改善箇所説明図

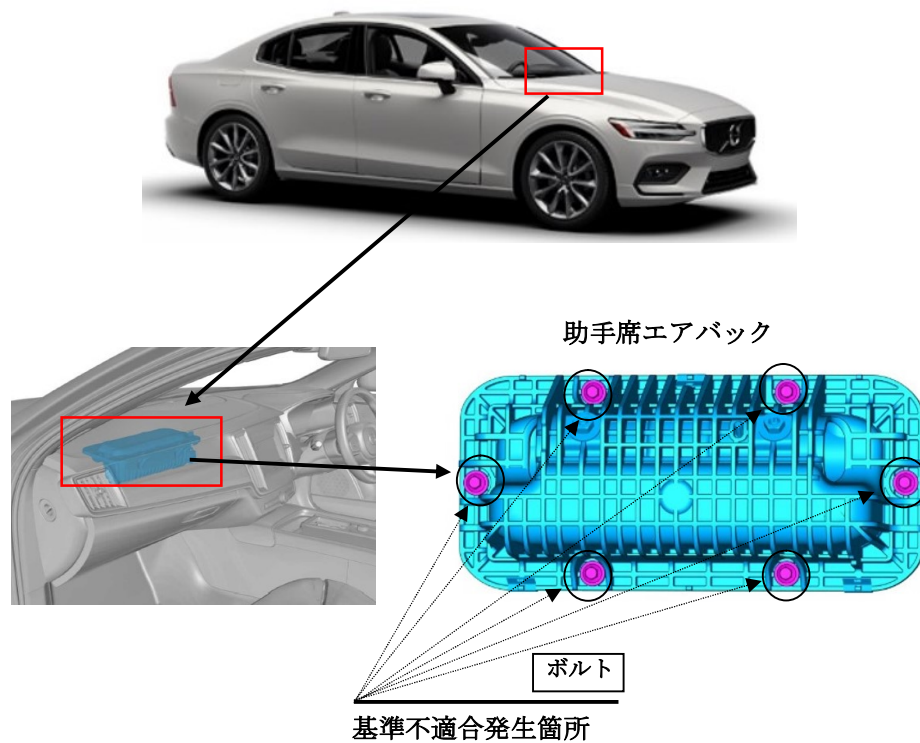
助手席エアバッグにおいて、車両生産工程の管理が不適切なため、助手席エアバッグが適切なトルクで締め付けされていない。そのため、走行中の振動等でボルトが緩み、最悪の場合、助手席エアバッグが正しく展開せず、意図した乗員保護機能がえられないおそれがある。

全車両、助手席エアバッグのボルトを適切なトルクで締め付ける。

運転者席側ドアロアヒンジ取り付けボルト（上側）の頭に白ペンを塗布する。
